C.I. 15090 - SISTEMAZIONE STRADE E MARCIAPIEDI AREA MARGHERA E MALCONTENTA

TAVOLA PERIZIA SUPPLETIVA E DI VARIANTE

## 39 VIA GOFFREDO MAMELI

STATO DI PROGETTO - SCALA 1:100

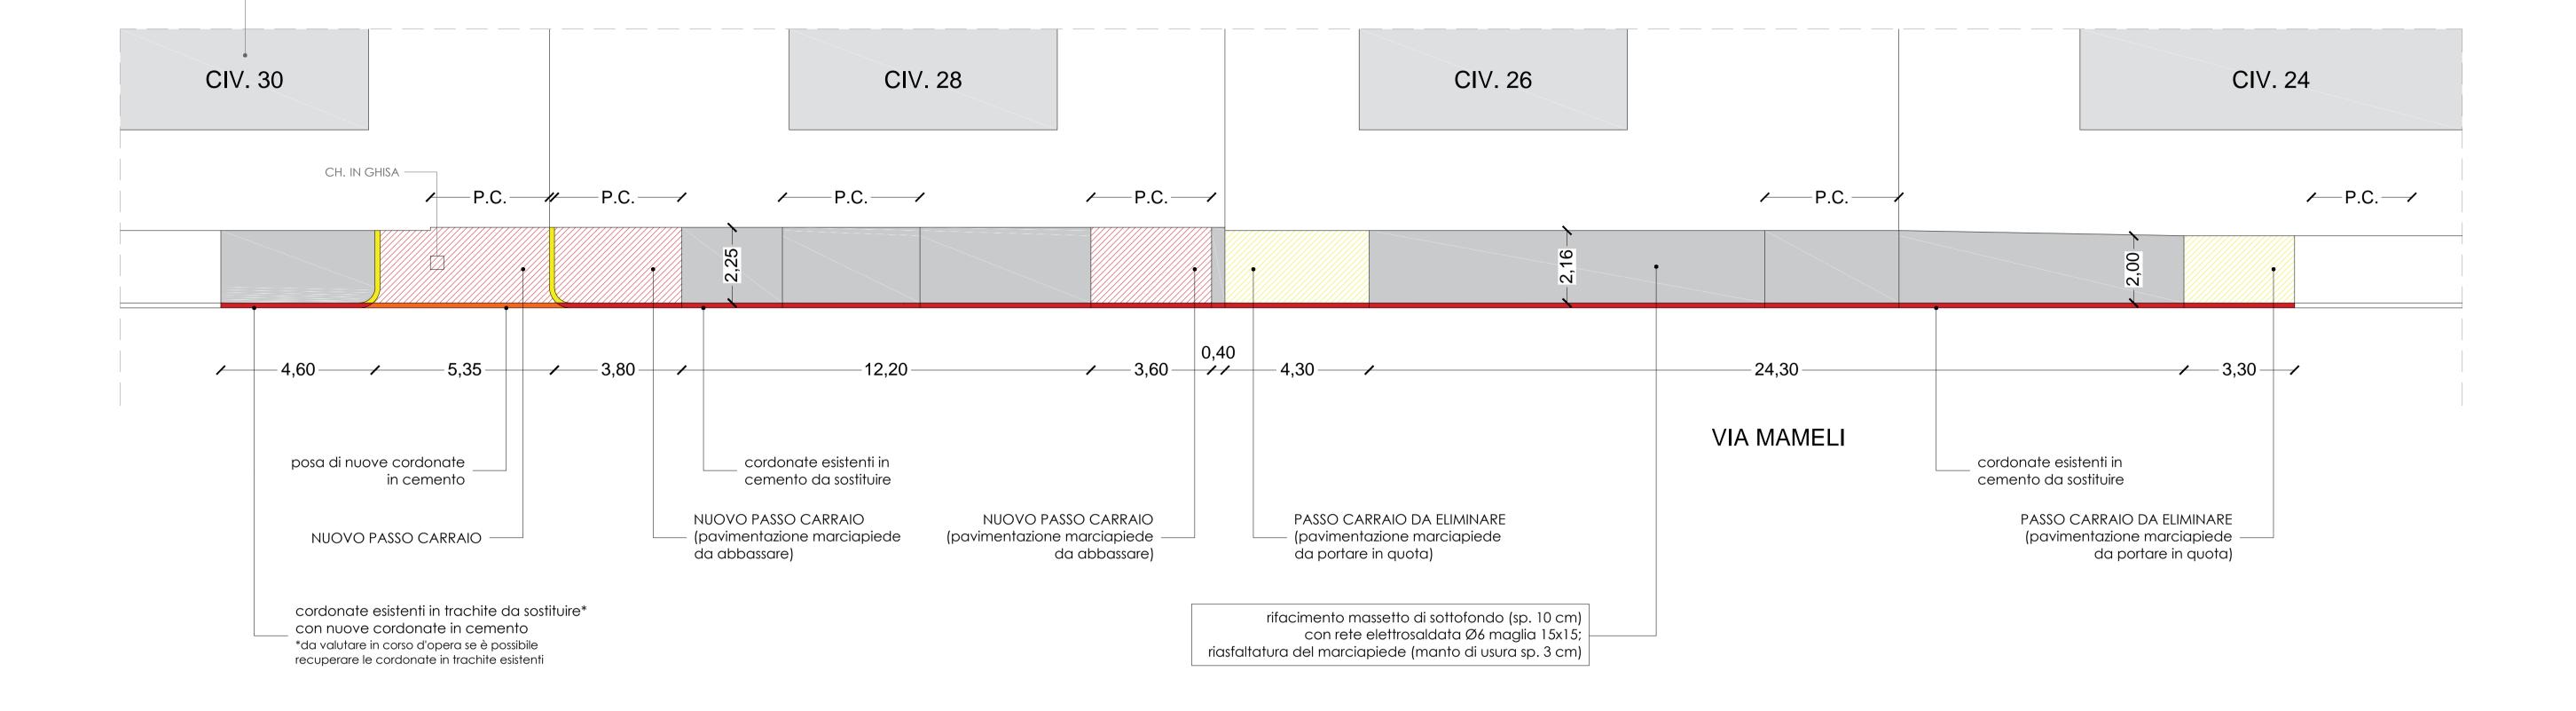
in corrispondenza del civico 30
le cordonate sono in trachite;
in corrispondenza dei civici 28-26-24
le cordonate sono in cemento
